**コンフォート
ウェーブシャワーを
標準搭載して新登場!**

**デザインを一新して
新登場!**

変更点

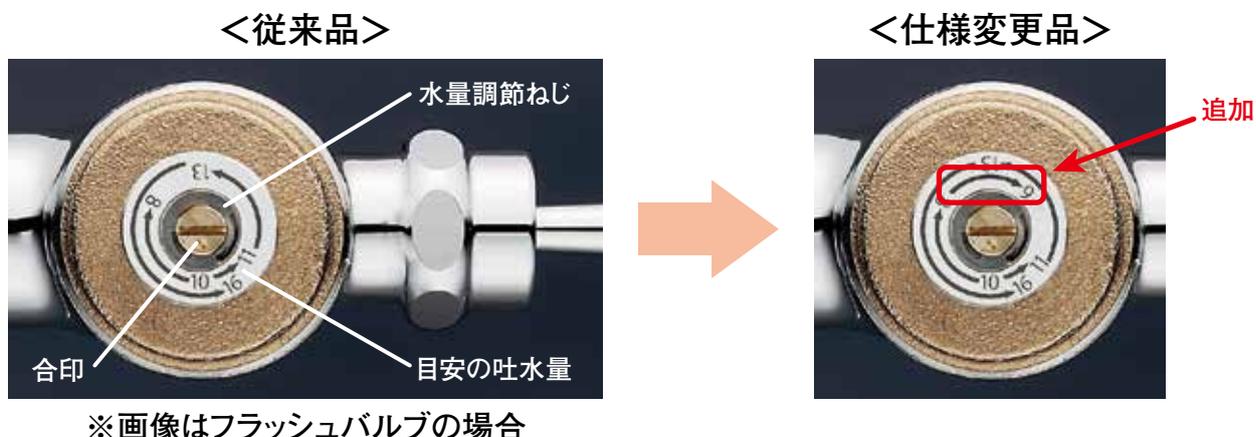
■アダプター内に逆止弁を追加した仕様に変更になります(下図青部分)

<従来品>

<仕様変更品>

シングルレバー混合水栓TKS05309には、必ず逆止弁付きのTHF22R、THF23R、THF23-1Rをご選定ください。

製品品番ラベル(JIS仕様)

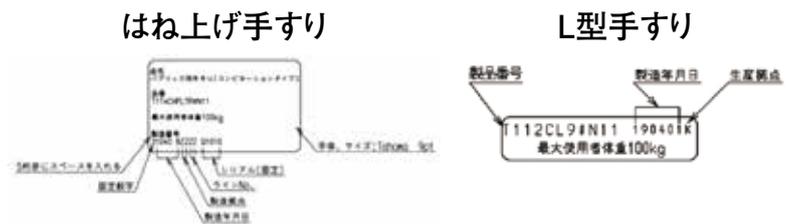
■はね上げ手すり、L型手すり共に本体へ製品品番ラベル(JIS仕様)を添付追加します。

<従来品>

ラベル添付なし

<仕様変更品>

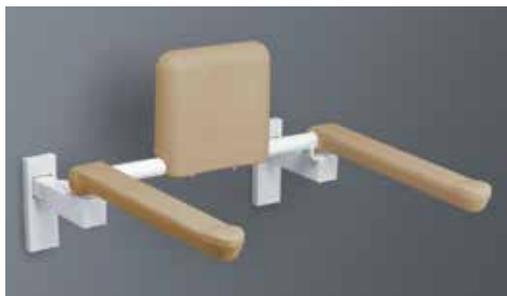
■木部の材質を変更します(木目が若干異なります)

<従来品>

天然木(ホワイトアッシュ)

<仕様変更品>

天然木(ラバーウッド)

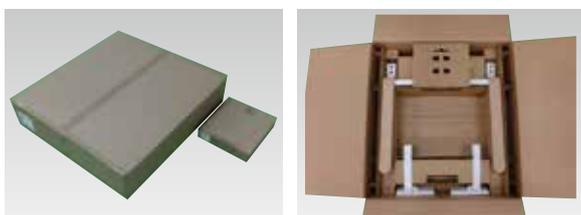
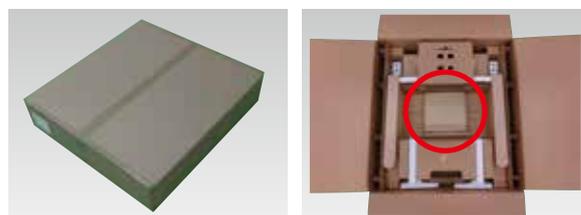
■手すり本体と背もたれを一梱包とします

<従来品>

2梱包

<仕様変更品>

1梱包

手すり本体の中央部に
背もたれが入ります。

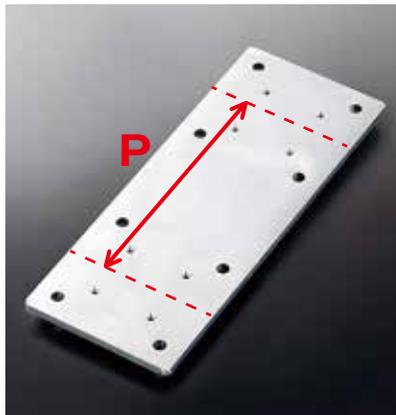
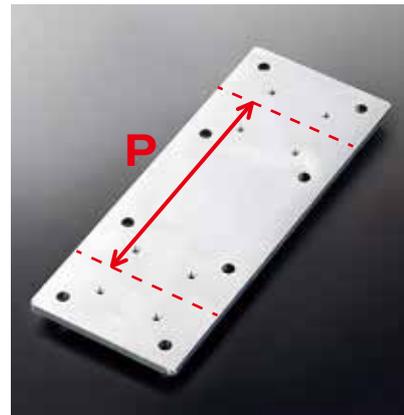
■ボルト穴のピッチが変更となります

<従来品>

P=160mm

<仕様変更品>

P=150mm

※本号P.7~8で紹介した「パブリック用手すり」JIS対応の新商品に
従来品の取付プレートはご使用いただけません。
